Renault Megane (1, Classic, Coach, Scenic) Bracci trasversali

JTC334 sostituito da JTC1113

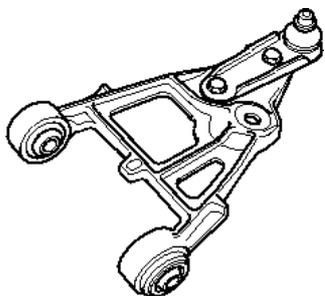
Per i modelli sopra menzionati Renault ha modificato i bracci trasversali. I bracci trasversali in ghisa grigia in uso sinora sono stati sostituiti da bracci in acciaio. Per conformarsi alle specifiche del costruttore del veicolo, anche TRW è passata ai bracci in acciaio. JTC334 e JTC335 sono sostituiti da JTC1113 e JTC1114. Conseguentemente si modifica anche il disegno e il codice degli snodi sferici da JBJ603 a JBJ761.

In linea di principio è necessario sostituire entrambi i bracci trasversali - JTC1113 e JTC1114 incluso lo snodo sferico JBJ761. Devono essere sostituiti anche lo stabilizzatore e le parti di fissaggio del braccio trasversale. Dopo la sostituzione è necessario eseguire un controllo della geometria dell'asse. Inoltre è necessario rispettare rigorosamente tutte le indicazioni del costruttore del veicolo relative alla sostituzione dei bracci trasversali e degli snodi sferici.
